Vorlagennummer: VO/2023/7249-61
Vorlageart: Beschlussvorlage
Öffentlichkeitsstatus: öffentlich

Planung Friedrichstraße Tischvorlage

Datum: 30.10.2023
Referent:in: Thomas Beese
Federführung: 61 Stadtplanungsamt
Beteiligte Ämter:

Abb.: Querschnitt der Variante 4

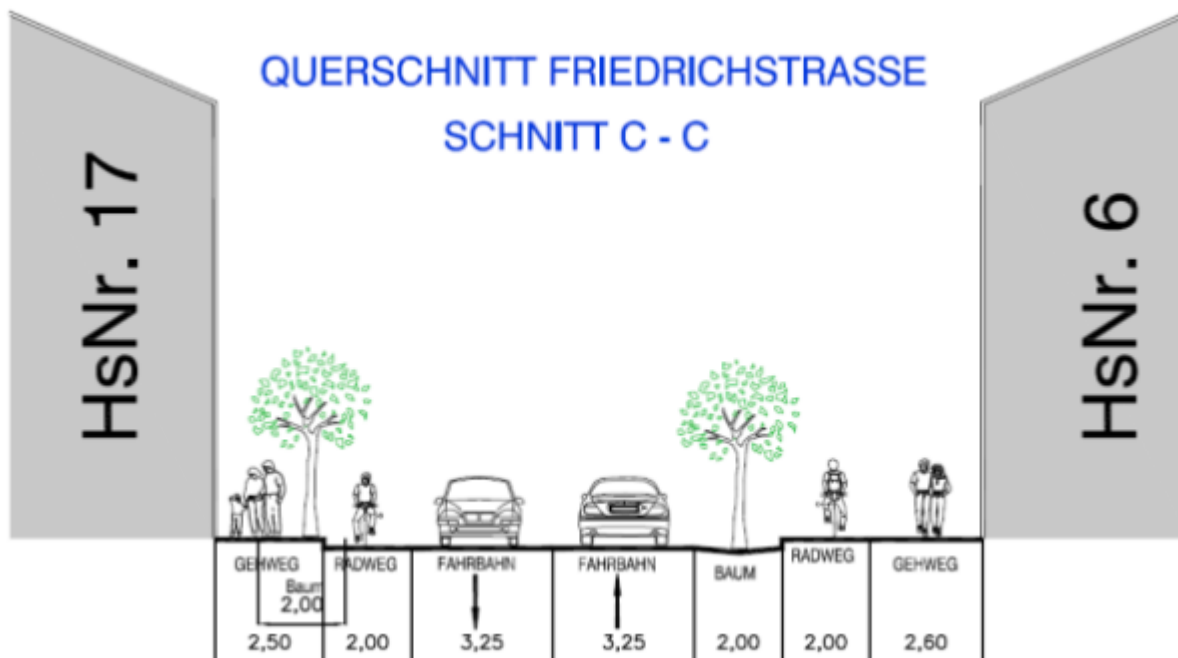
In der Variante 4 wird der Abschnitt Schönleinsplatz als Einbahnrichtung für die Verbesserung der Infrastruktur für die Nahmobilität gestaltet. Der Abschnitt Schützenstraße bis Wilhelmsplatz wird im Zweirichtungsverkehr geführt.

- + Abnahme Willy-Lessing-Straße (von 14.970 auf 13.370)
- + keine Auswirkung auf Ottostraße □ Heinrichsdamm (2.173)
- + geringe Auswirkungen Unterer Kaulberg (von 8.835 auf 8.991)

- Verlagerung Abschnitt Straße Schönleinsplatz (von 640 auf 2.526) (Umkehr Einbahnrichtung)
(Friedrichstraße (Schönleinsplatz) (von 11.284 auf 8.231)

- Zunahme auf Franz-Ludwig-Straße (von 1.030 auf 1.332)
- Zunahme Marienbrücke (von 16.128 auf 17.744)
- Zunahme Peuntstraße (von 15.333 auf 16.090)
- Zunahme Starkenfeldstraße (von 13.926 auf 14.296)

- machbar
- die Verkehrsverlagerungen sind abbildbar
- geringe Zunahme in der Franz-Ludwig-Straße
- Status Quo im Haingebiet
- geringe Auswirkung auf Unterer Kaulberg (2% Zunahme)

Abb.: Querschnitt der Variante 4

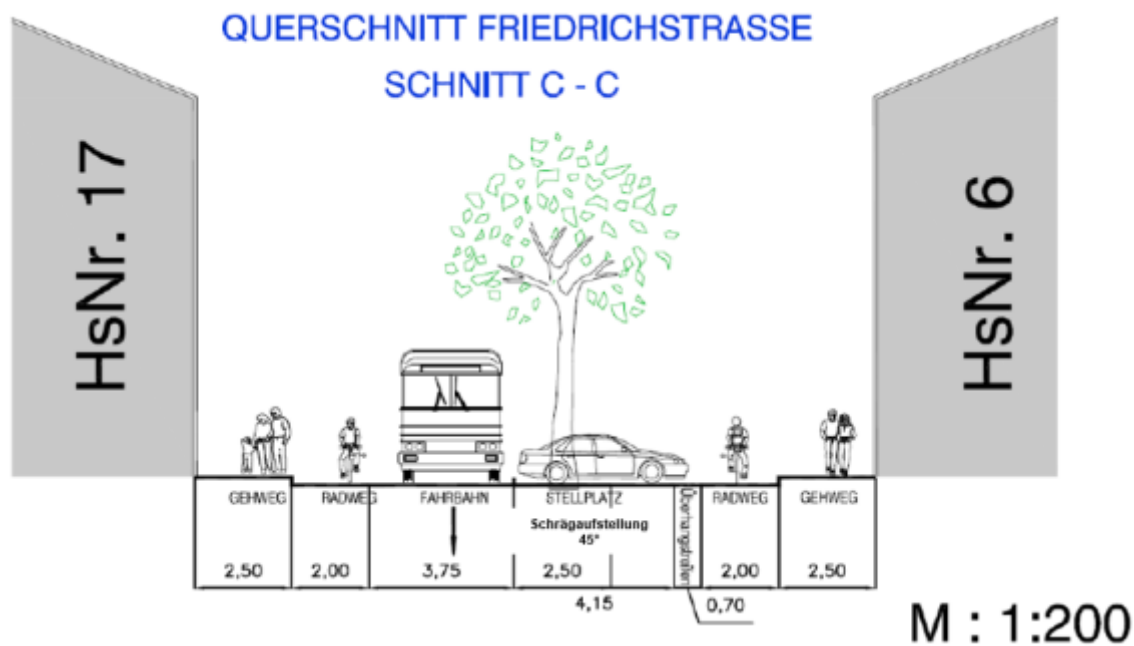
Durch die Variante 6 wird die Friedrichstraße zur Einbahnstraße in Richtung Innenstadt. Als Gegenrichtung wird der Heinrichsdamm in stadtauswärtiger Richtung geändert.

- + Abnahme in der Friedrichstraße (von 13.265 auf 9.803) (Einbahnrichtung Innenstadt)
- + Abnahme Heinrichsdamm (von 1.958 auf 511) (Umkehr Einbahnrichtung/ Bewertung □ Fazit)

- Zunahme Willy-Lessing-Straße (von 14.971 auf 16.250)
- Zunahme auf Franz-Ludwig-Straße (von 1.030 auf 1.448)
- Zunahme Kunigundendamm (von 2.239 auf 2.755)
- Zunahme Dr.-von-Schmidt-Straße (von 872 auf 1.708)
- Zunahme Nürnberger Straße (von 9.548 auf 10.261)
- Zunahme Unterer Kaulberg (von 8.835 auf 9.083)
- Zunahme Abschnitt Ottostraße □ Heinrichsdamm (von 2.173 auf 2.925)
- Ottostraße (von 1.277 auf 1.707)
- Amalienstraße (von 840 auf 1.055)
- Hainstraße (von 3.165 auf 3.419)

- Variante 6 weist umliegende Verkehrsverlagerungseffekte auf
- fachliche Einschätzung: Anders als das Verkehrsmodell ein Anstieg in der Dr.-von-Schmitt-Straße aufzeigt, wird ein deutlich geringeres Verkehrsaufkommen angenommen, da der Verkehr entlang des Heinrichsdamms gelenkt wird. Die Verkehrsstärke des Heinrichsdammes wird demnach auf den heutigen Status Quo ansteigen.
- Amalien- und Ottostraße nehmen um ca. 30 % zu
 - Verhinderung: Anliegerverkehr
 - Rausnahme des Durchgangsverkehrs □ baulich durch Engstellen
- geringe Zunahme in der Franz-Ludwig-Straße

- geringe Auswirkung auf Unterer Kaulberg
- machbar durch Unterstützung von Maßnahmen (Anliegerstraßen, Verkehrsberuhigung)

Abb.: Querschnitt D – Neu: Variante 4A

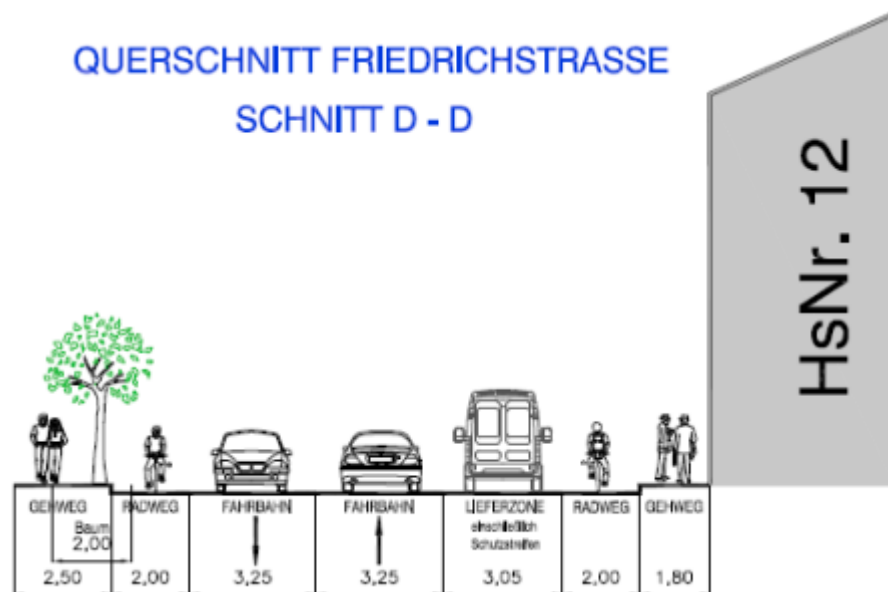
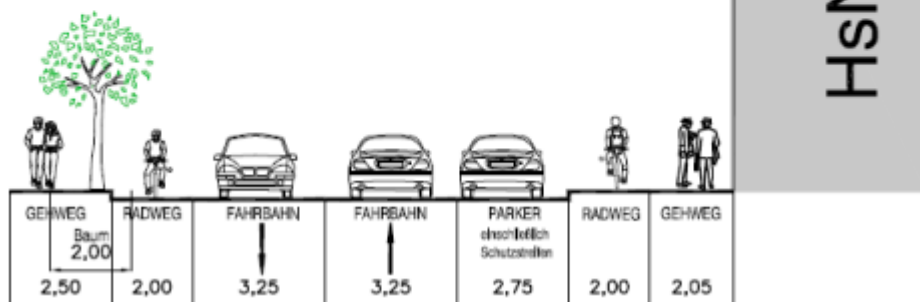
Negative Stellungnahmen bezogen sich vor allem auf die Engstellen im Bereich der Lieferzonen. Der Gehwegbereich beträgt in den Abschnitten (B) 1,60 m und (D) 1,80 m. Diese Bereiche wurde in der Variante 4A optimiert, sodass der Gehwegbereich in der Variante 4A (B) 1,80 m und (D) 2,05 m beträgt.

Anstelle der Lieferzonen wurden in Variante 4A die Breite eines Kfz-Stellplatzes von 2,00 m berücksichtigt einschließlich eines Sicherheitsabstandes von 0,75 m zum Radweg um die sogenannten Door-Opening-Unfälle zu vermeiden. Laden und Liefern ist auf den Kfz-Stellplätzen sowie auf den im Umfeld geplanten Lade- und Lieferzonen weiterhin möglich.
